Zarząd Transportu Miejskiego

ZTM.TU.4116.2.75.2017

Dotyczy: projektu stałej organizacji ruchu: os. Rzeczypospolitej (zadanie 5), skrzyżowanie Orla – Pawia (zadanie 6), ulica Inflancka (zadanie 9), ulica Kurlandzka (zadanie 13), Kurlandzka – Piaśnicka (zadanie 15), ulica Chartowo (zadanie 16).

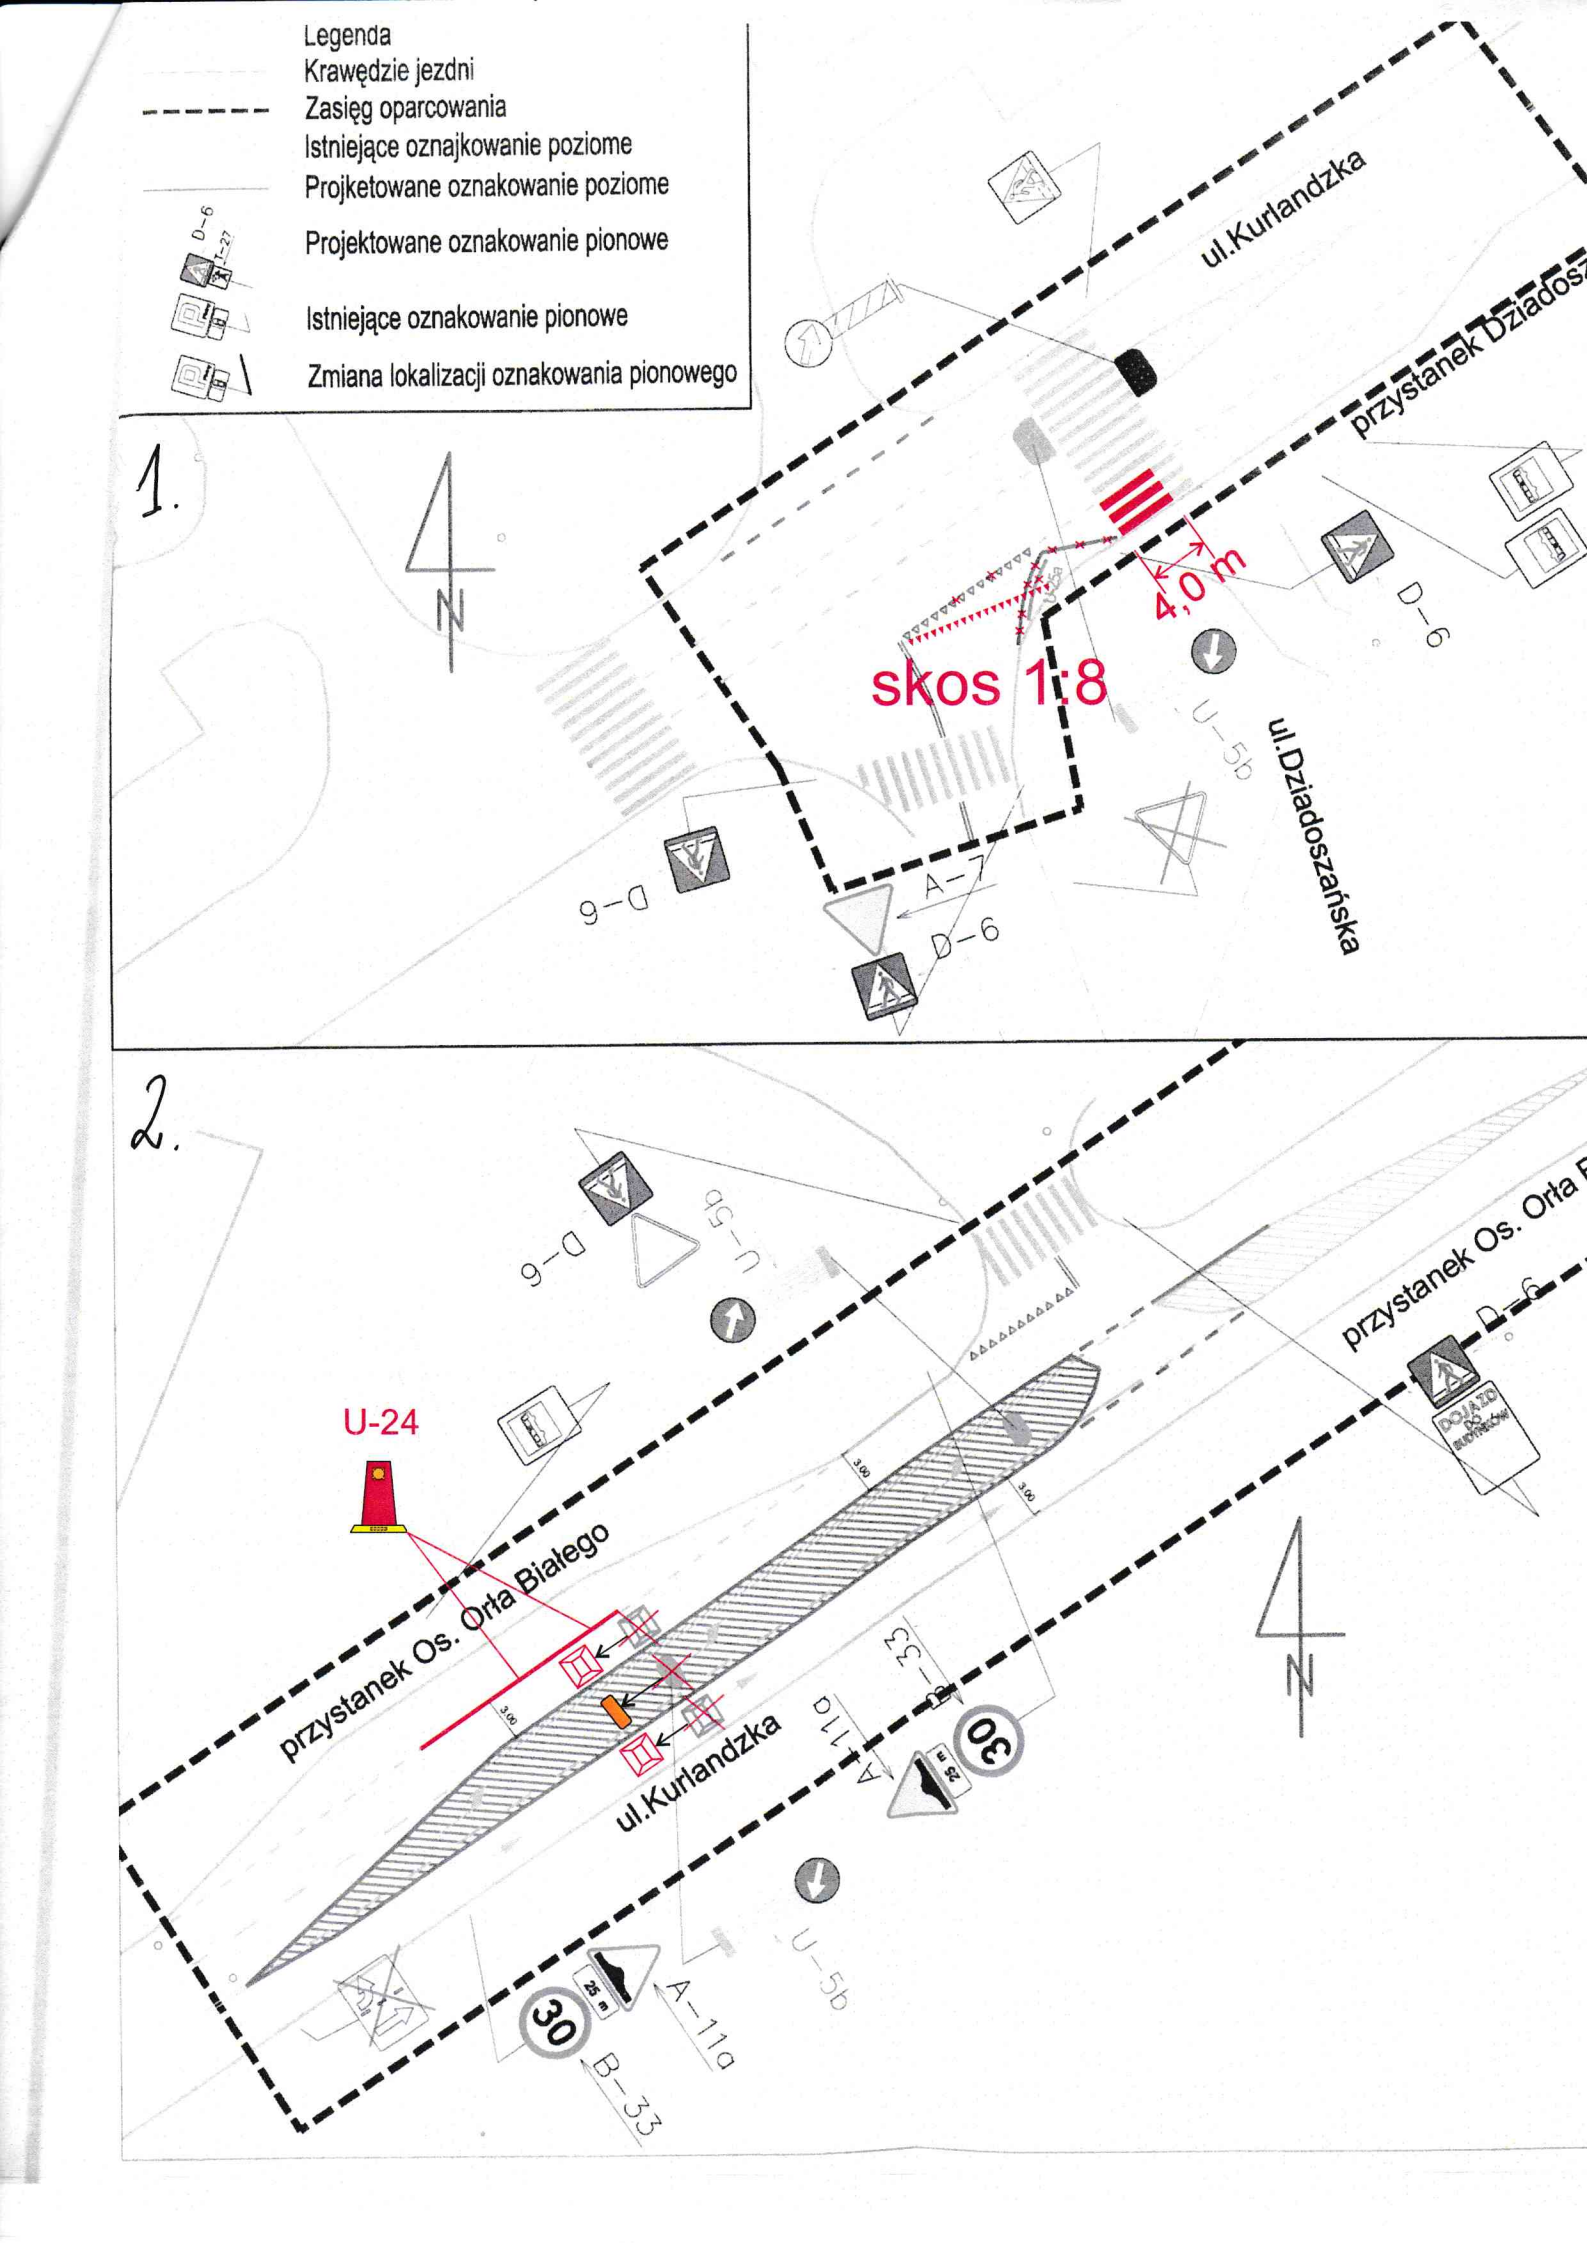
1. Na skrzyżowaniu ulicy Kurlandzkiej z ulicą Dziadoszańską wprowadzić korektę w oznakowaniu poziomym (linia P-13; przystanek DZIADOSZAŃSKA) celem swobodnego wjazdu autobusu w zatokę oraz skrócić do 4 metrów przejście dla pieszych (linię P-10) tak aby autobus stojący w zatoce nie stał na pasach.

2. Na ulicy Kurlandzkiej (przystanek OS. ORŁA BIAŁEGO) przesunąć progi wyspowe i zamontować je na środku pasa ruchu oraz zamontować tablice uchylne U-24 między pasem, a zatoką autobusową.

3.

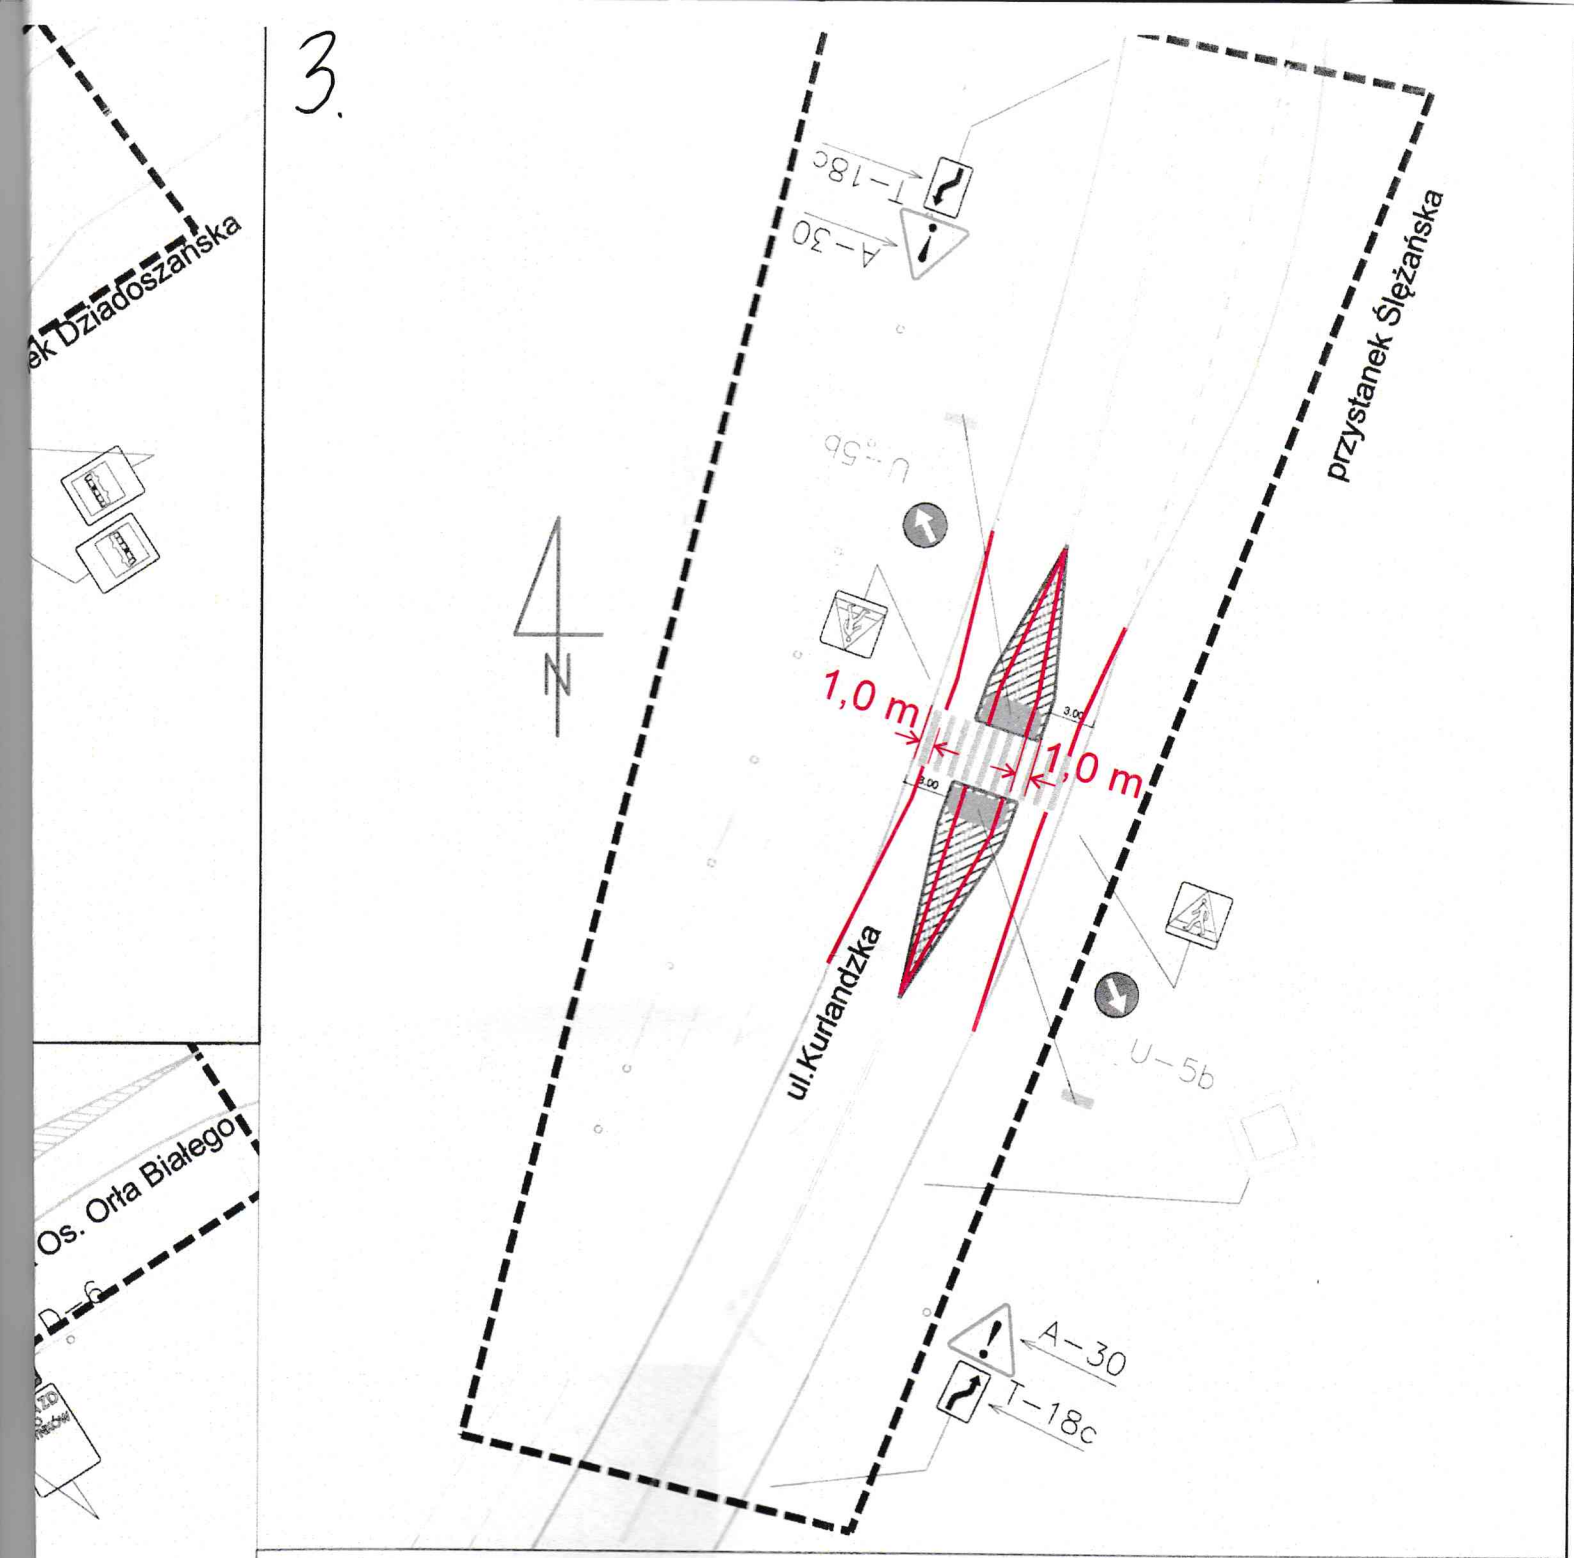
3. Na ulicy Kurlandzkiej przy przystanku ŚLĘŻAŃSKA dla zwiększenia bezpieczeństwa pieszych, wymalować metrowe azyle na skrajniach pasów ruchu w obu kierunkach oraz zawęzić azyl na środku jezdni (przejście na łuku drogi).

5.

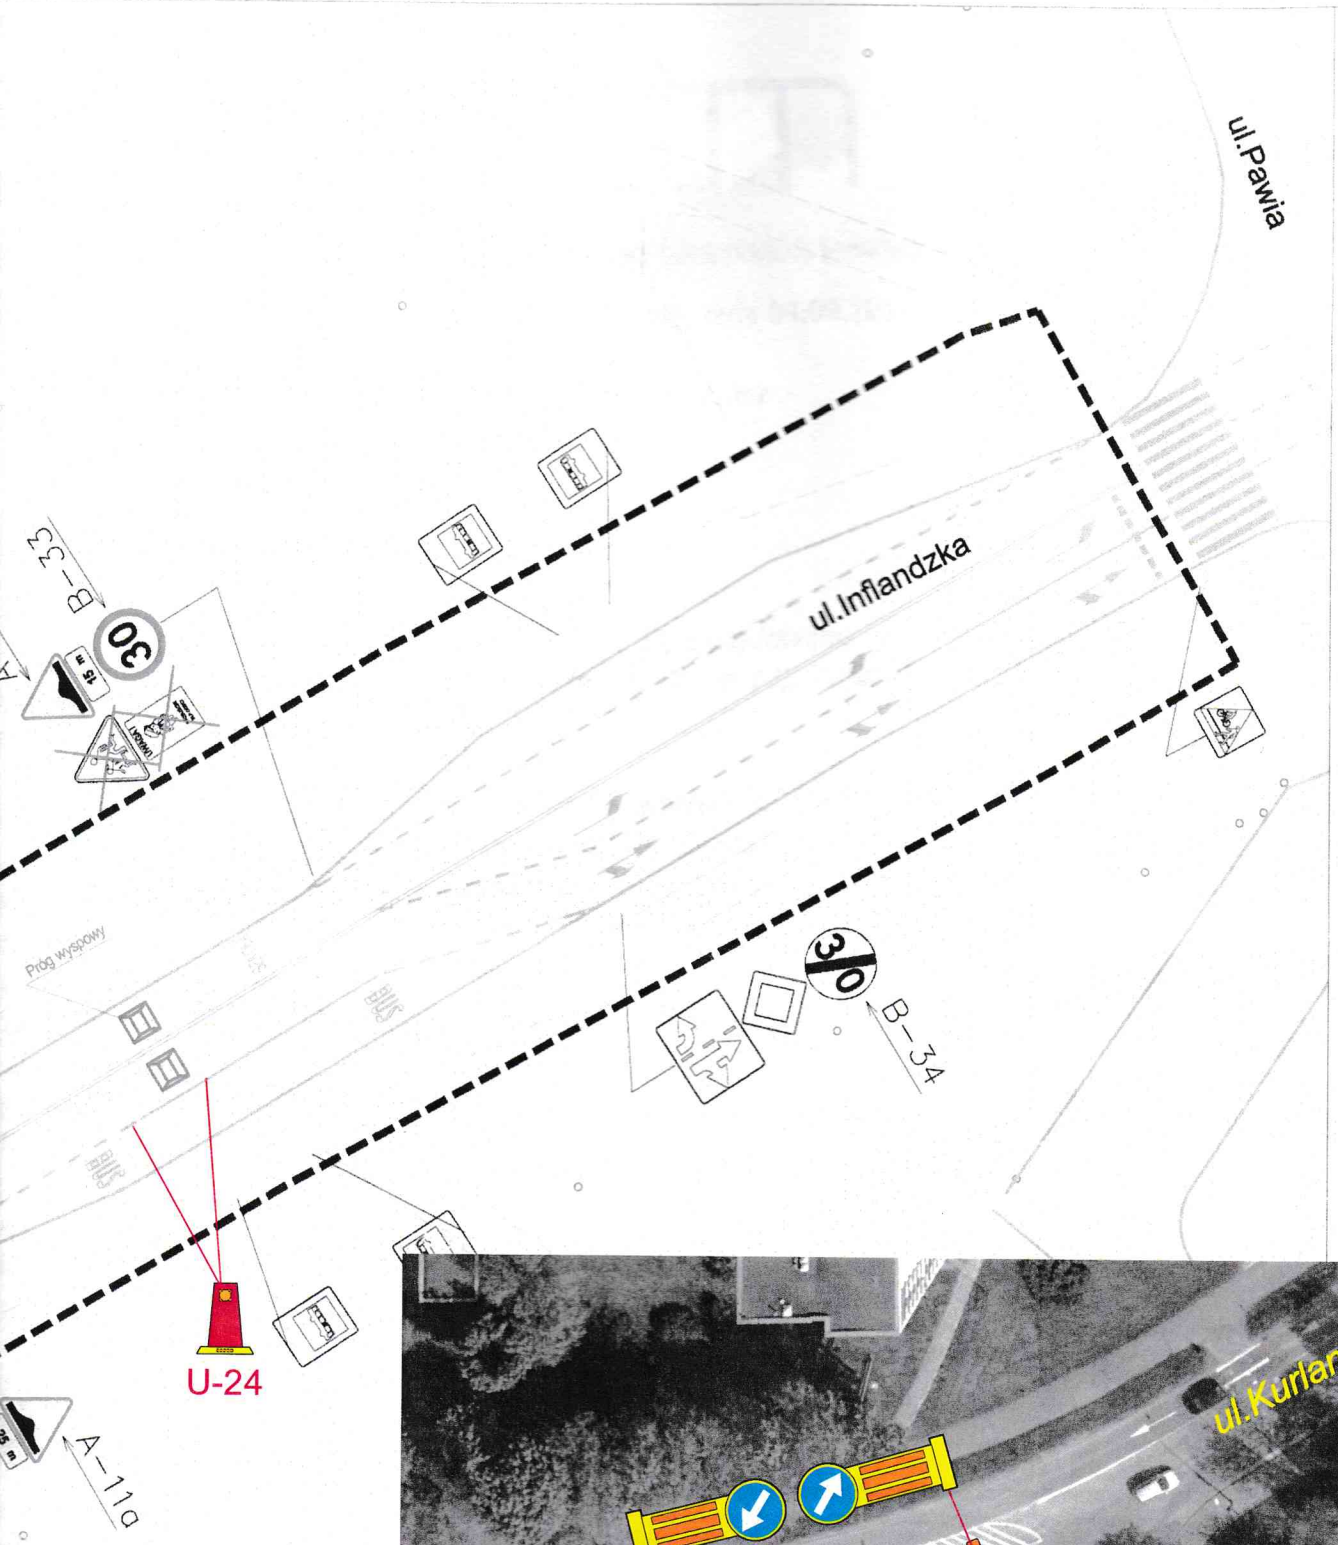
4. Na ulicy Inflanckiej zamontować tablice uchylne U-24 między pasem, a zatoką autobusową. Progi wyspowe zamontować na środku pasa ruchu.
5. Na ulicy Inflanckiej progi wyspowe zamontować na środku pasa ruchu.

ul.Kurlandzka
ul.Obodrzycka
istn.

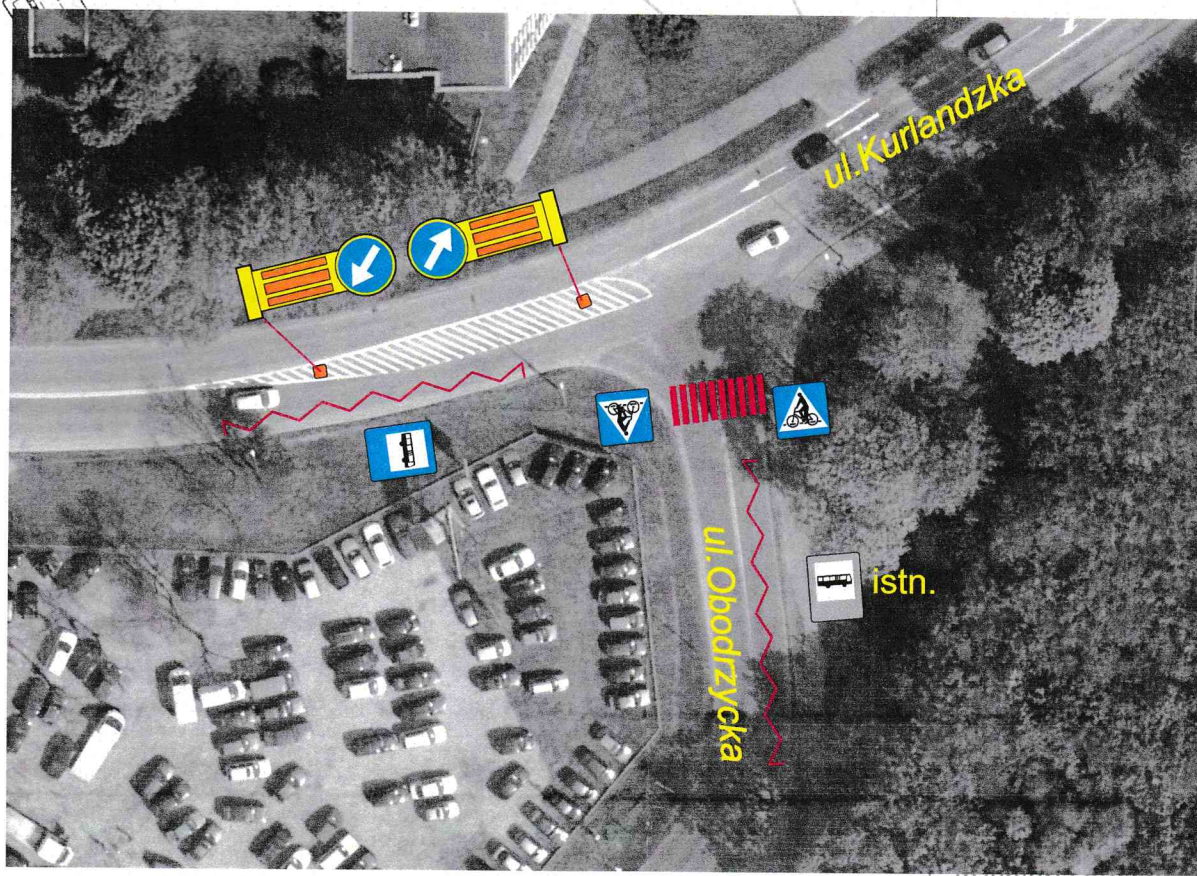
6. Dla zwiększenia bezpieczeństwa wszystkich użytkowników drogi (kierowcy, piesi, rowerzyści) na skrzyżowaniu ulic Kurlandzka / Obodrzycka, zasadnym jest utworzenie przystanku autobusowego na pasie ruchu na ulicy Kurlandzkiej w kierunku ulicy Obodrzyckiej. Jego lokalizacja umożliwi bezpieczny skręt w lewo z ulicy Kurlandzkiej w ulicę Obodrzycką jak i wyjazd z ulicy Obodrzyckiej w ulicę Kurlandzką.
